**EDP – Energias do Brasil**

**Consulta Pública MME nº 109/2021**

**Aprimoramentos propostos pela CPAMP  
(ciclo 2020-2021)**

2 de julho de 2021

Figura 2 – Variação de EARM vs ENA no histórico dos meses janeiro e dezembro

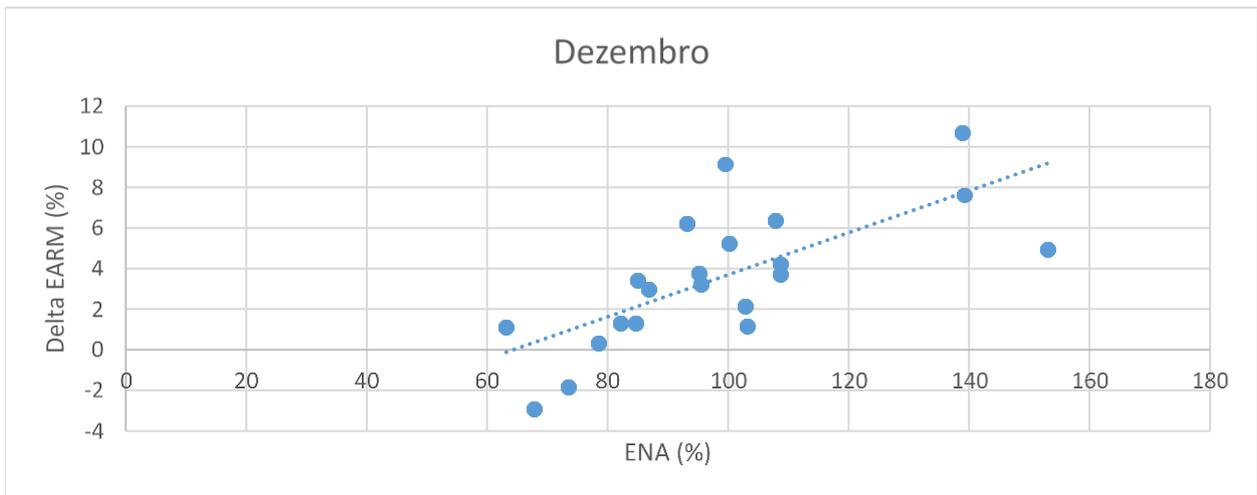
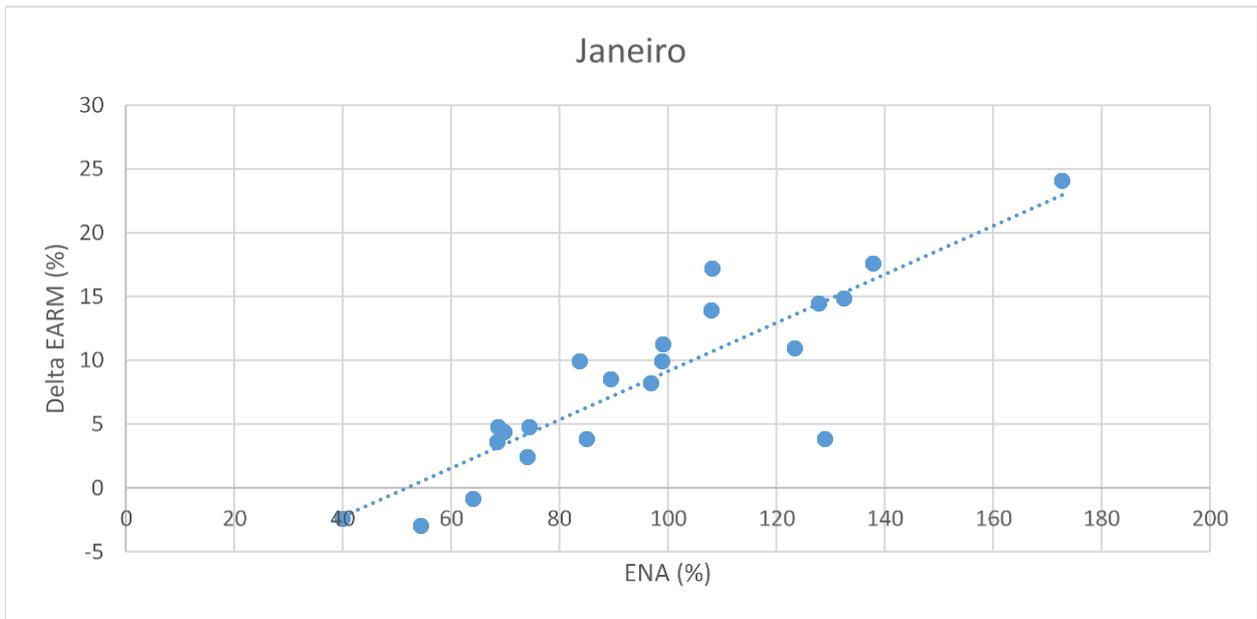
Primeiramente, seguindo para uma análise histórica da recuperação dos reservatórios – nos meses de dezembro e janeiro – em relação à energia natural afluyente (ENA) em cada período, começando pelo subsistema Sudeste, verifica-se que, para o primeiro mês do ano com ENA abaixo de 100% da média de longo termo, o replecionamento médio histórico esperado seria em torno de 4,69% e, para caso entre 70% e 100%, por volta de 7,38%, conforme indicado na Figura 2:

Esse ponto de análise é essencial para gestão das expectativas de como as penalizações de VminOp impostas nos modelos podem não refletir na operação real. Como reflexão, no estudo apresentado pelo ONS<sup>4</sup> é feita uma avaliação das condições de atendimento eletroenergético do Sistema Interligado Nacional, focado na situação hidroenergética da bacia do rio Paraná e da

Figura 3 – Expectativa de recuperação de armazenamento na bacia do Paraná (Jupιά e Porto Primavera), conforme estudo ONS

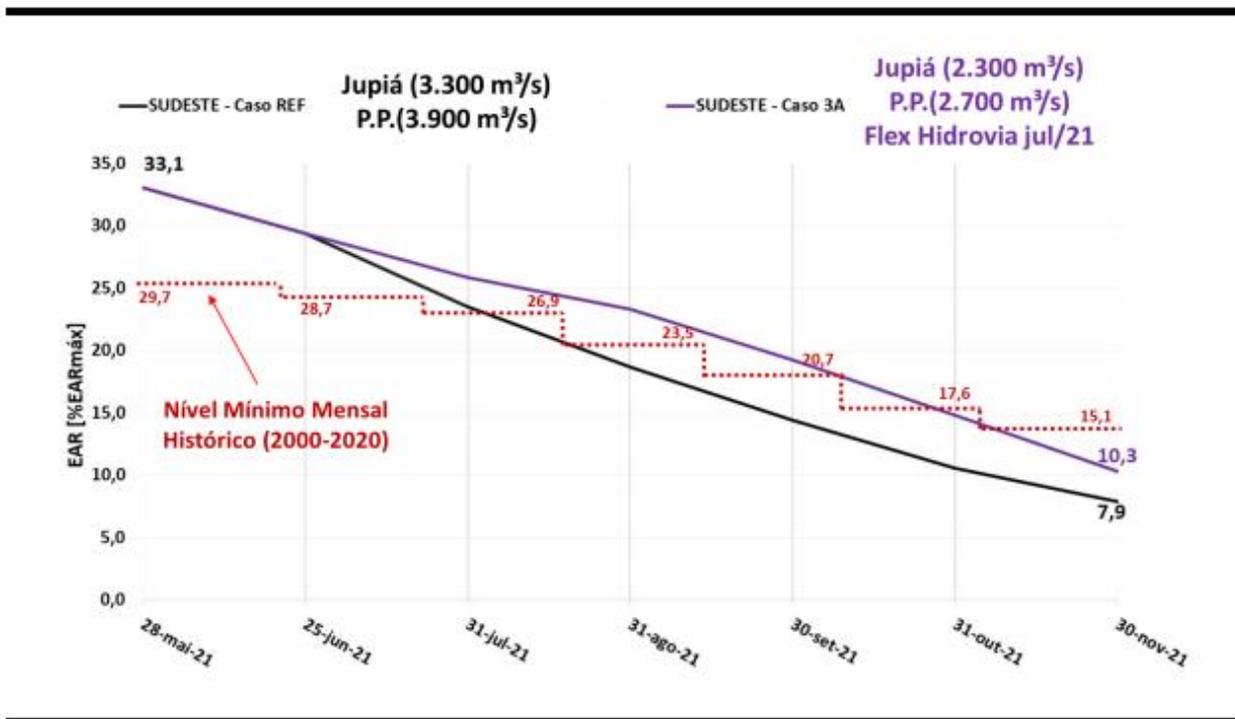
importância da flexibilização das vazões mínimas de Jupιά e Porto Primavera<sup>5</sup>, onde faz-se menção que, caso fossem aprovadas as flexibilizações, o nível do reservatório esperado para o subsistema SE/CO no início de dezembro seria na ordem de **10,3%**, conforme Figura 3:

A questão que se coloca diz respeito à capacidade do sistema de recuperar níveis muito baixos de armazenamento, dada a atual situação do SIN e o cenário de baixas afluências previstas para final do ano. Afigura-se possível que o modelo esteja penalizando a sua otimização por objetivos pouco factíveis.

Figura 5 – Comparativo entre a simulação da proposta EDP e CPAMP

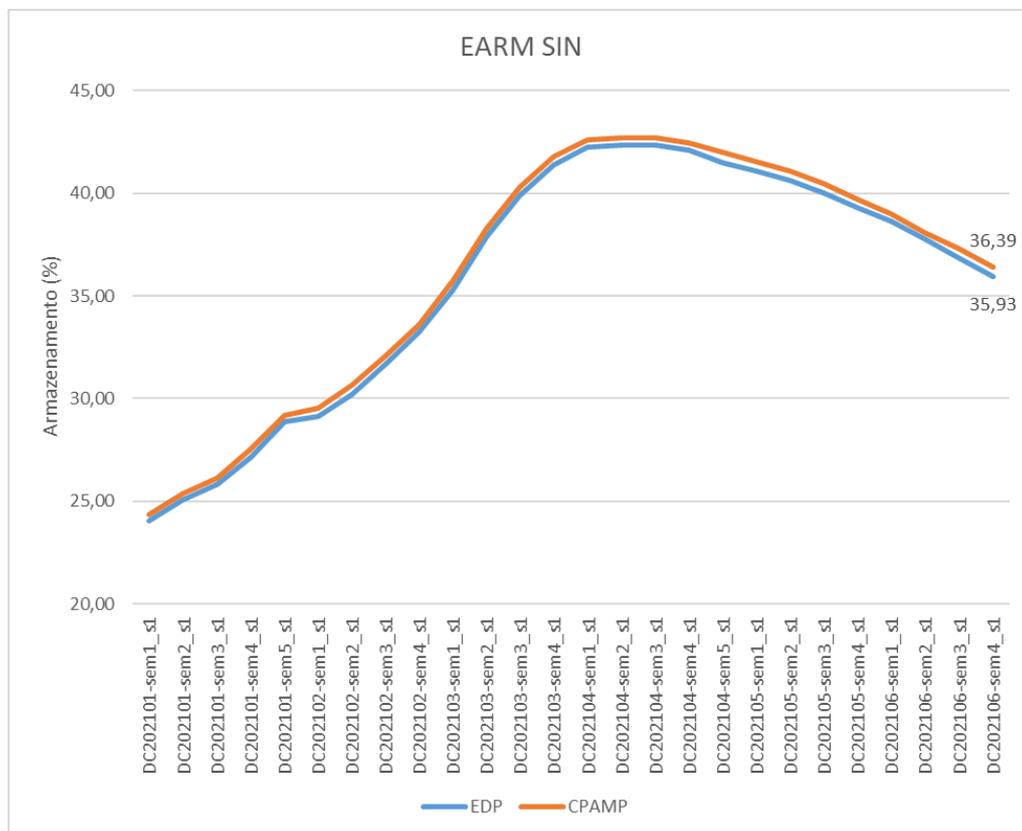
Para pautar essa justificativa, procedeu-se com simulação do cenário realizado de janeiro a junho de 2021 utilizando o escalonamento proposto. A Figura 5 exhibe o reservatório equivalente do SIN ao final de cada semana operativa.

Na proposta EDP haveria pouca diferença no armazenamento final em relação ao proposto pela CPAMP, com uma redução aproximada do CMO de R\$60/MWh.

- O subsistema SE/CO inicia o volume mínimo operativo atual de 10% em jan/22, e é gradualmente elevado ao incremento de 2% ao mês, até que seja atingido em junho a cota proposta pela CPAMP de 20%;

- Para o subsistema Sul, dada a sua alta volatilidade, seja considerada uma redução do volume mínimo para 20%, mantendo até o mês de abril, período em que, segundo os dados históricos, é esperado que aconteça um deplecionamento dos reservatórios, seguindo para uma elevação incremental de 5% nos meses de maio e junho para o atingir o volume mínimo de 30% proposto pela CPAMP.
